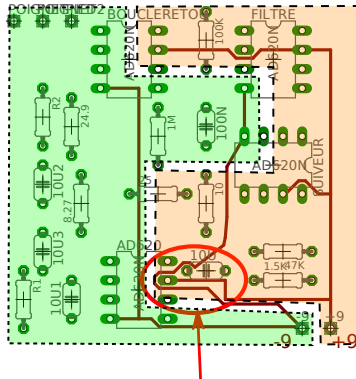
Les angles à 90° doivent être cassés  
avec deux angles à 45°

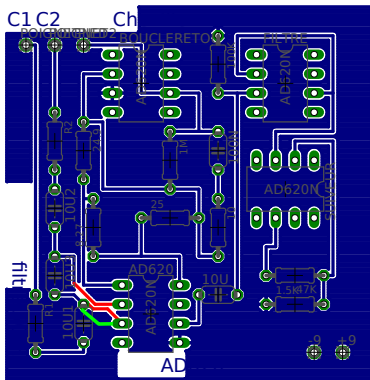
Moche ;-)

Quitte à utiliser les deux faces du PCB,  
autant faire des plans (+9 et -9V) aussi sur cette face.  
Comme ça pas de pistes et moins de problèmes de CEM.

Pistes trop proches
